LABORATORIO NACIONAL
DE MATERIALES Y MODELOS ESTRUCTURALES

Informe: LM-IG-06-19

Revisión de los estudios de suelo del proyecto de la Rotonda de la Bandera y de la intersección de Guadalupe – Ruta Nacional N° 39

INFORME FINAL

Figura 1. Modelo Geológico – Geotécnico del sitio de la intersección de la Rotonda de la Bandera

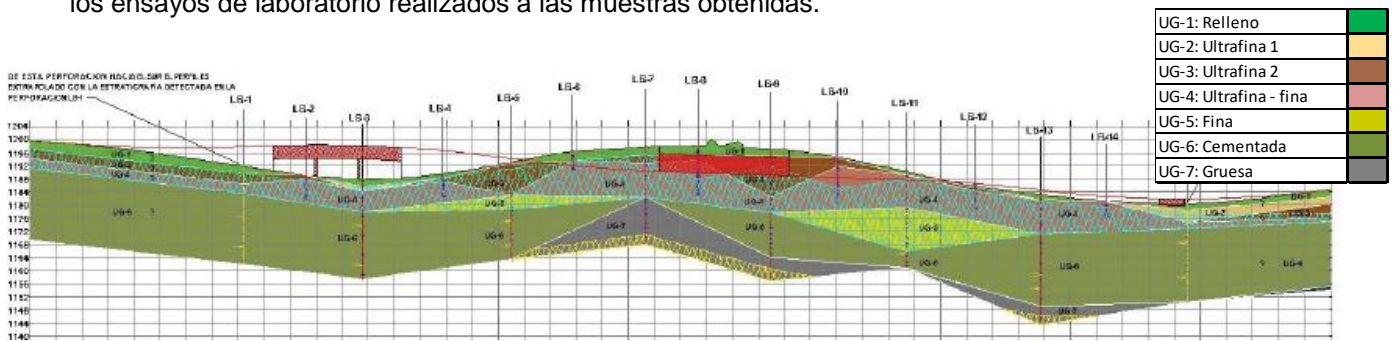
Se verifican las propiedades con los resultados de los ensayos mostrados en el informe. Se observa que los rangos de los valores dados se obtienen utilizando en la mayor parte de los casos los valores máximos y mínimos reportados para cada ensayo, excepto para los valores de resistencia en general para todas las unidades, en mayor grado con el valor de cohesión donde los resultados obtenidos en los ensayos de cote directo y triaxial, no corresponden en ningún caso al reportado como valor final en el informe. Esto también sucede para algunos materiales con el ángulo de fricción.

Se presume que los valores de cohesión y en algunos casos del ángulo de fricción, fueron tomados de las correlaciones realizadas con el ensayo de SPT, posiblemente porque los resultados arrojaban datos más altos a los esperados por el comportamiento de los materiales in situ.

A pesar de lo anterior, se considera que las propiedades asignadas están acordes con los materiales encontrados y son conservadoras respecto a los resultados obtenidos con los ensayos de laboratorio, además de que se cuenta con suficiente información para analizar y correlacionar para determinar estos como los parámetros de resistencia del modelo geológico – geotécnico.

Figura 3. Carta de plasticidad modificada: sitio del proyecto de intersección de Garantías Sociales

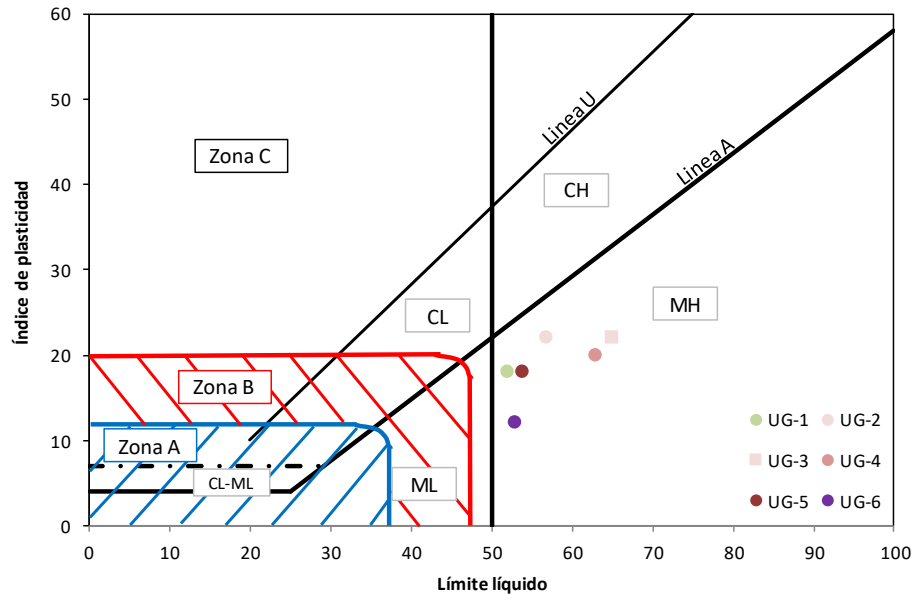
Analizando los valores de límite líquido e índice de plasticidad promedio, obtenidos por Castro y de la Torre a través de sus ensayos de laboratorio, en la carta de plasticidad modificada, se obtiene lo mostrado en la Figura 3.

Afortunadamente, ninguno de los materiales se encuentra en las zonas de potencialidad de licuación. Por lo tanto, no existe potencial de licuación de la capa de Rellenos antrópicos, y entonces es posible tomarla en cuenta para posibles cálculos de aporte de resistencia a la fricción de pilotes.

Figura 4. Modelo Geológico – Geotécnico del sitio de la intersección de Guadalupe

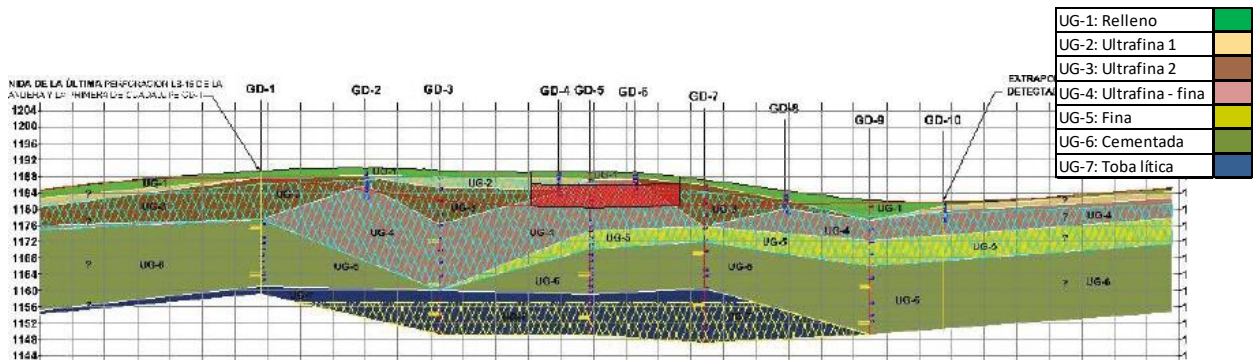
Se verifican las propiedades con los resultados de los ensayos mostrados en el informe. Se observa que los rangos de los valores dados se obtienen utilizando en la mayor parte de los casos los valores máximos y mínimos reportados para cada ensayo, excepto para los valores de resistencia en general para todas las unidades, en mayor grado con el valor de cohesión donde los resultados obtenidos en los ensayos de cote directo y triaxial, no corresponden en ningún caso al reportado como valor final en el informe. Esto también sucede para algunos materiales con el ángulo de fricción.

Se presume que los valores de cohesión y en algunos casos del ángulo de fricción, fueron tomados de las correlaciones realizadas con el ensayo de SPT, posiblemente porque los resultados arrojaban datos más altos a los esperados por el comportamiento de los materiales in situ. Además, posiblemente se correlacionaron con valores del estudio de suelos del sitio de la Rotonda de la Bandera, por ser zonas muy cercanas.

A pesar de lo anterior, se considera que las propiedades asignadas están acordes con los materiales encontrados y son conservadoras respecto a los resultados obtenidos con los ensayos de laboratorio, además de que se cuenta con suficiente información para analizar y correlacionar para determinar estos como los parámetros de resistencia del modelo geológico – geotécnico.

Figura 5. Carta de plasticidad modificada: sitio del proyecto de intersección de Garantías Sociales

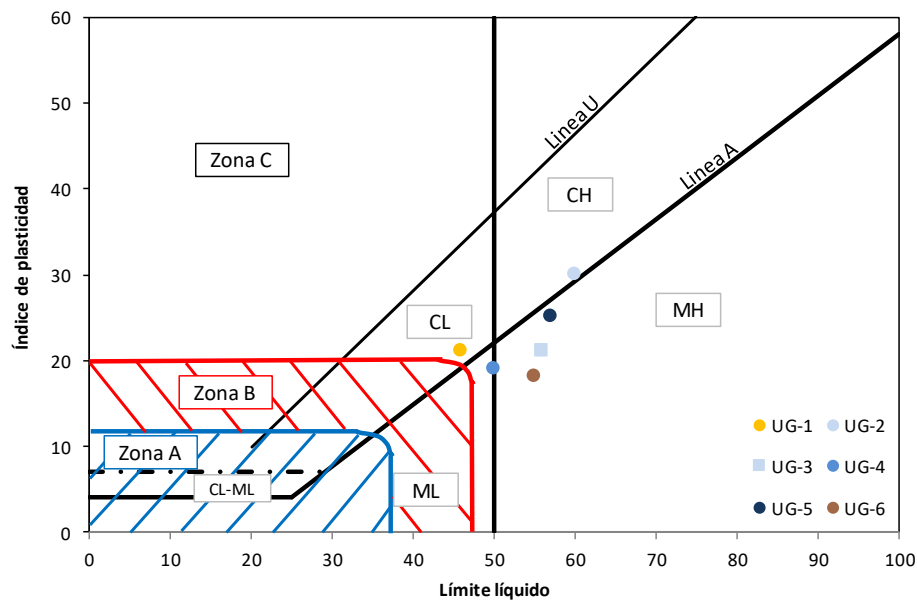
Se utilizará la misma metodología mencionada en el III.1.3.1. Analizando los valores de límite líquido e índice de plasticidad promedio, obtenidos por Castro y de la Torre a través de sus ensayos de laboratorio, en la carta de plasticidad modificada, se obtiene lo mostrado en la Figura 5.

Afortunadamente, ninguno de los materiales se encuentra en las zonas de potencialidad de licuación. Por lo tanto, no existe potencial de licuación de la capa de Rellenos antrópicos, y entonces es posible tomarla en cuenta para posibles cálculos de aporte de resistencia a la fricción de pilotes.
